Ministero dell'Ambiente e della Tutela del Territorio e del Mare - Direzione Generale Valutazioni Ambientali  
 E.prot DVA - 2013 - 0005039 del 26/02/2013

**OGGETTO : Valutazione di Impatto Ambientale ai sensi dell'art.26 del D.lgs 152/06 e s.m.i. relativa al nuovo Master Plan dell'Aeroporto di Milano Malpensa. Osservazioni alle Integrazioni Volontarie di SEA (chiarimenti di Novembre 2012)**

Fig. 6.1 (sbagliata)

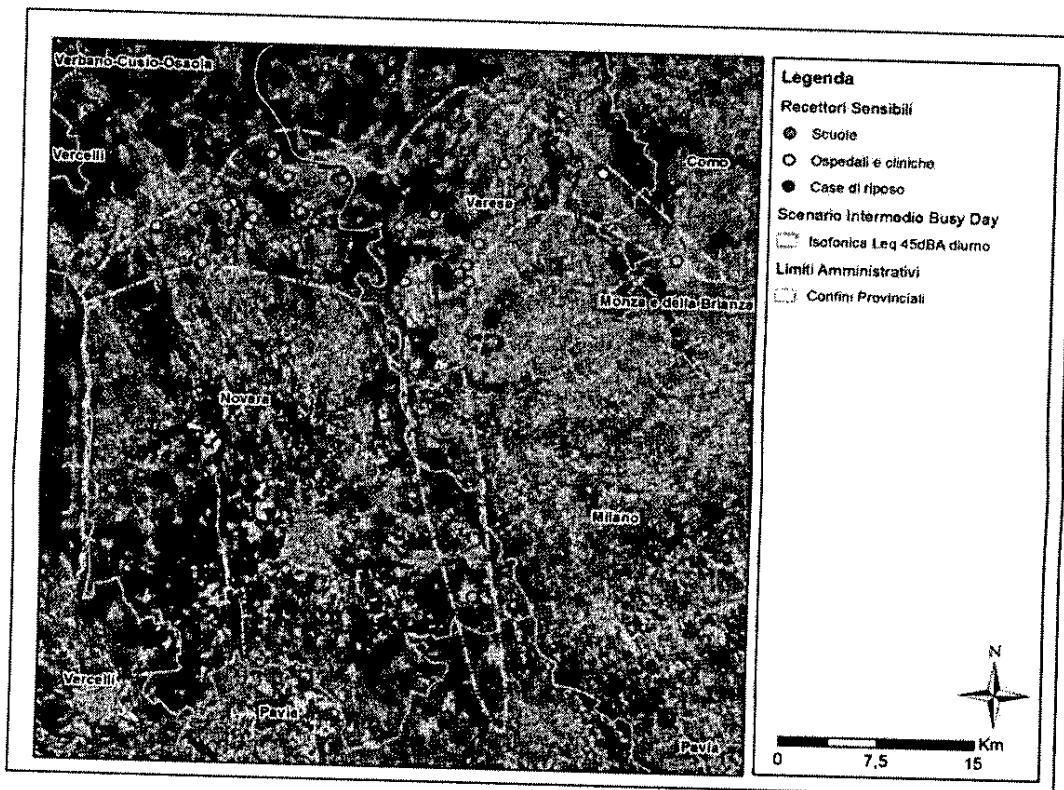
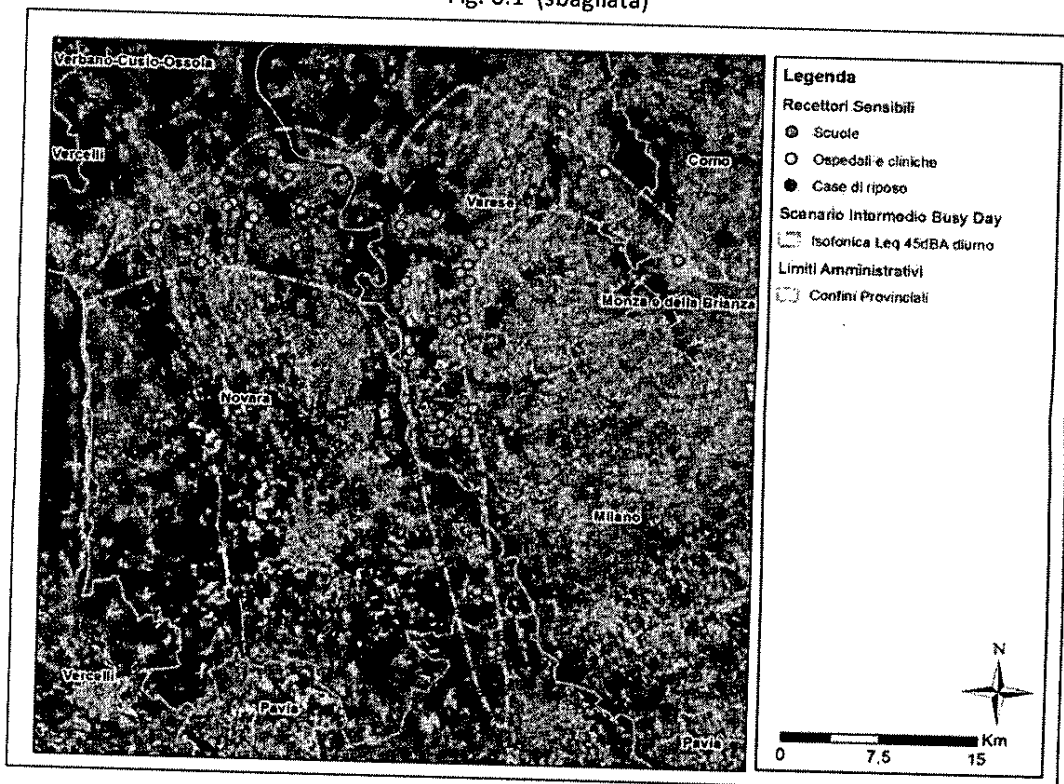
Nell'Allegato 1 della Documentazione di Novembre 2012, denominato "Chiarimenti relativi all'inquinamento acustico", Fig. 6.1 non sono stati considerati i tutti i recettori sensibili.

Anche in questo caso, come già fatto in precedenza per il rumore, ci si è volutamente dimenticati di evidenziare i numerosissimi ricettori sensibili a Sud dell'aeroporto.

Diciamo volutamente perché nonostante SEA sostenga di aver utilizzato tutti i sistemi informativi disponibili, in Fig.6.1 è stata identificata solo una scuola a Cerano (NO).

Negli ultimi "Chiarimenti", SEA si è dimenticata di evidenziare la presenza di ben **26 scuole e 4 case di riposo**, tutti presenti prima del 2001 (vedi Fig. 6.1 corretta):

La tabella numerica per quanto riguarda la parte a sud dell'aeroporto è quindi palesamente sbagliata, per il tipo di errori rilevati è possibile pensare che anche nella parte nord siano stati omessi parecchi recettori sensibili.

Fig. 6.1 corretta
